品番	TKJ31UF3BL	品名	台付シングル13 (台所)	(JIS)	1 / 3
----	------------	----	---------------	-------	-------

件名	カートリッジ押えとリングの補修品選定注意情報 (TKJ31CF3 型他)				
----	--------------------------------------	--	--	--	--

対象製品	TKJ31CF3	TKJ31CF3Z	TKJ31UF3BL	TKJ31UF3	TKJ31UF3Z	TKG31UF1	TKG31UF1Z
------	----------	-----------	------------	----------	-----------	----------	-----------

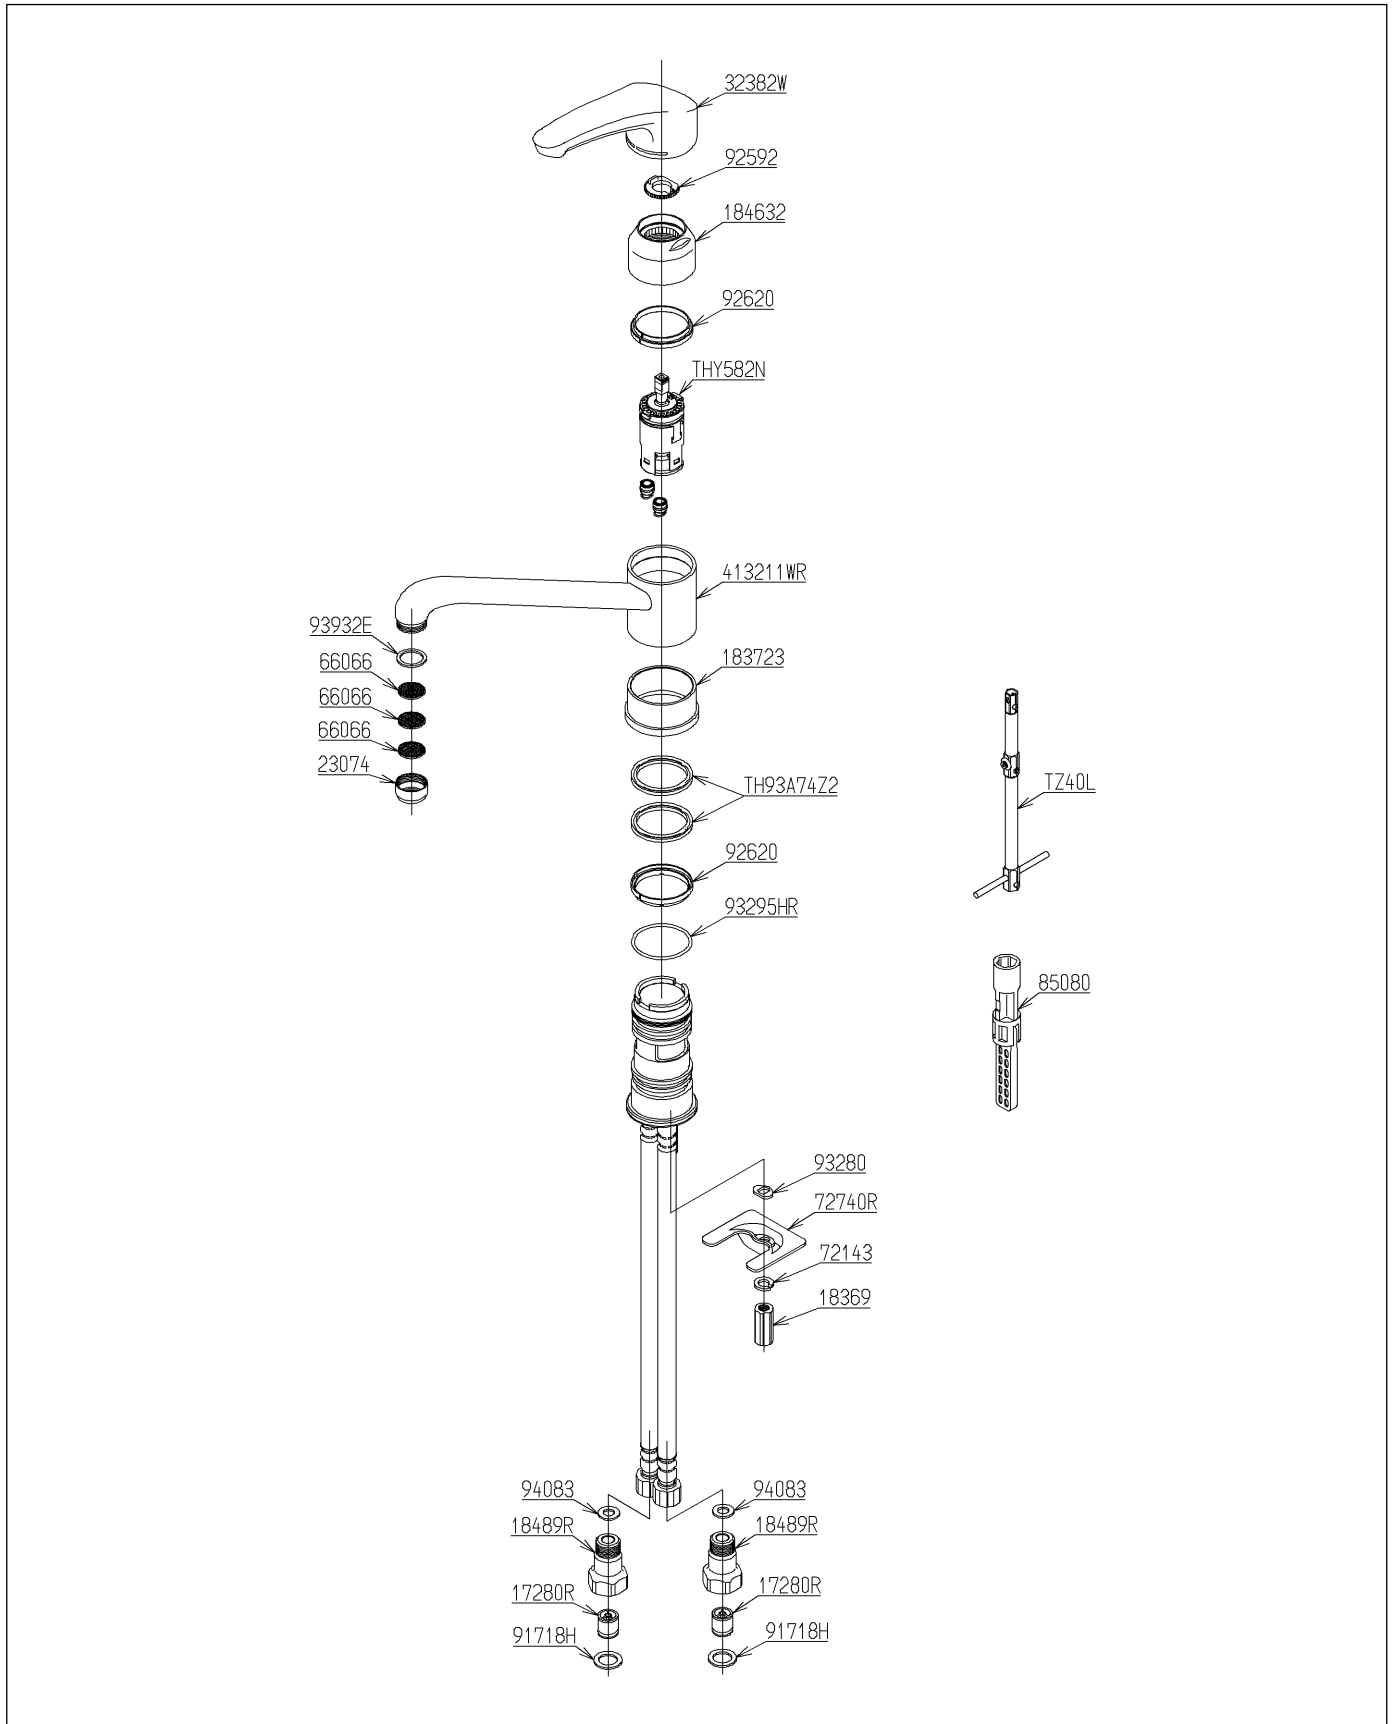
前期型品		後期型品	
	※カートリッジ押え 184632A A		※カートリッジ押え 184632 A
	※リング 183722 A		※リング 183723 A
①部品	②Oリング	①部品	②Oリング
不要	不要		
		92620	93295HR

前期・後期型品共通  
 ③パッキン  
 UパッキンをXパッキンに変更しています。  
 補修の際は2個同時交換して下さい。  
**TH93A74Z2 (Xパッキン2個入り)**

注意 ※カートリッジ押えとリングは、同時交換する必要はありません。  
 それぞれ単品補修可能です。
